22.5387.02

Basel, 28. September 2022

Interpellation Nr. 97 Raffaela Hanauer betreffend «Umgestaltung Wielandplatz»

Abbildung 1: Plan des Wielandplatzes mit den Schleppkurven der Löschfahrzeuge der Feuerwehr, der Lieferwagen und der Mannschaftsbusse, die vom Bundesplatz kommend vor dem Stadioneingang wenden müssen.

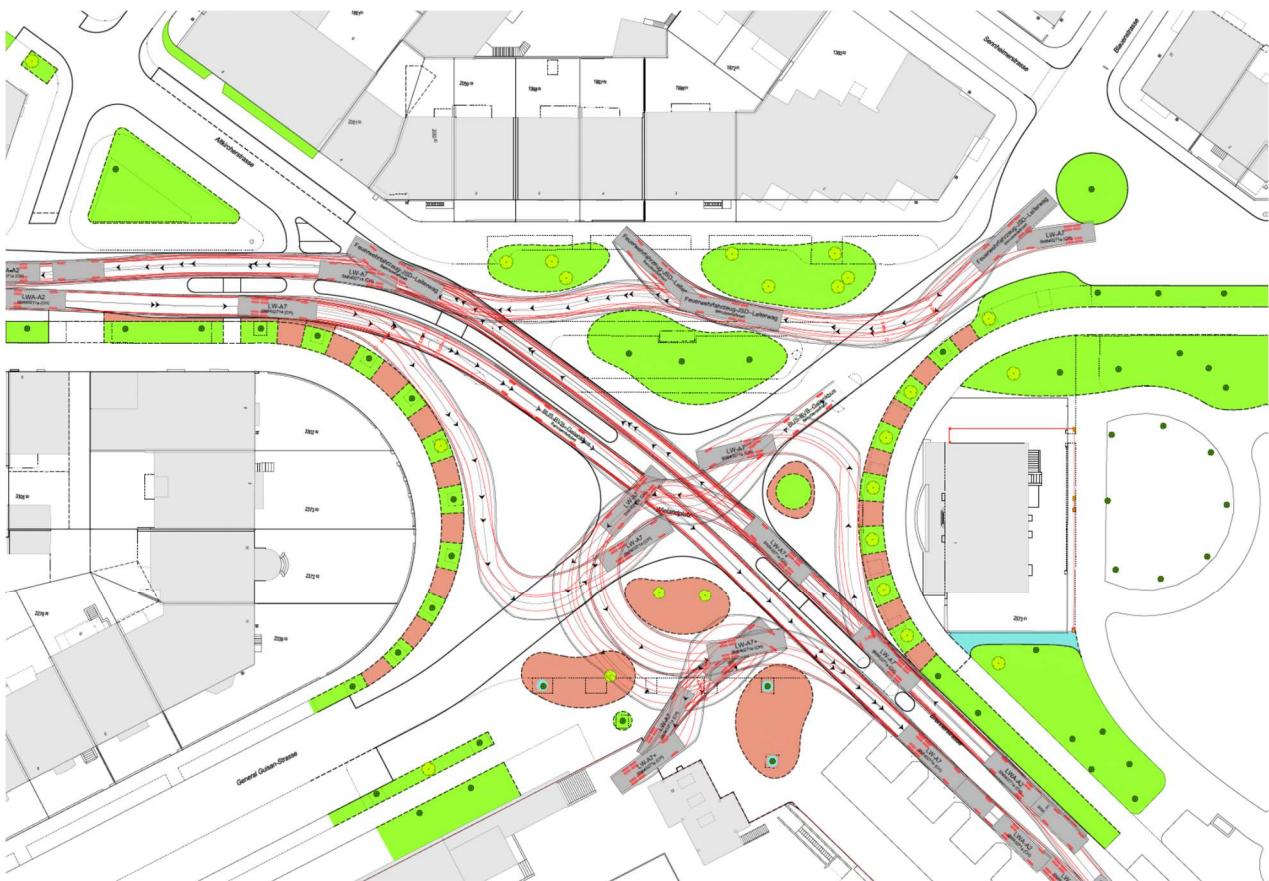
Dass im Projekt nicht noch umfangreicher begrünt werden konnte, liegt an den jeweiligen Funktionen der Teilflächen. So liegt beispielsweise der Haupteingang der Sportanlage Schützenmatte mit einer Zuschauerkapazität von rund 8'000 Personen – in Einzelfällen bis zu 12'000 Personen – an einer dieser Teilflächen. Für die regelmässig stattfindenden Grossanlässe sind genügend grosse Gehbereiche notwendig, weil dann sehr viele Menschen gleichzeitig vom Stadion auf den Wielandplatz bzw. zu den Bushaltestellen strömen. Zudem erfolgt die Anlieferung der Stadioninfrastruktur sowie die Zu- und Abfahrt der Rettungsfahrzeuge über diese Teilfläche. Auch bei den Teilflächen vor dem ehemaligen Polizeiposten und entlang der bestehenden Wohnhäuser ist die Zufahrt für die Rettungs- und Löschfahrzeuge der Feuerwehr sicherzustellen (siehe Abbildungen 1 und 2).
